АНКЕТА
визначення доступності будівель і приміщень
з урахуванням потреб осіб з інвалідністю та інших
маломобільних груп населення (МГН)

Дата проведення аудиту доступності (обстеження): 10.09.2018

Назва об'єкту, де проводиться обстеження Золотоніська загальноосвітня школа І-ІІІ ступенів №6 Золотоніської міської ради Черкаської області

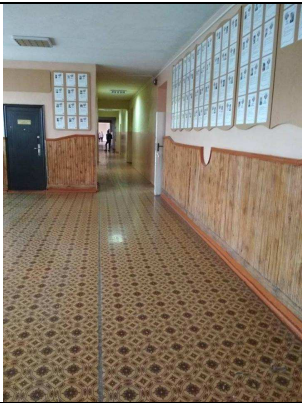
8.3.Пороги в дверях не перевищують 2,5см. (найкраще, коли пороги відсутні) <i>Примітки:</i> на вході пороги висотою 4 см.				+		+	
	8.4. Різноманітні предмети (наприклад щітка для витирання ніг, фіксатор дверей тощо) не повинні бути перепорою для прохожих, особливо для МГН. Це важливо у випадку евакуації при надзвичайних ситуаціях. Дренажні і водозбірні ґрати, встановлювані в підлозі тамбурів або вхідних площадок, повинні встановлюватися урівень з поверхнею покриття підлоги. <i>Примітки:</i> таких перешкод немає.			+		+
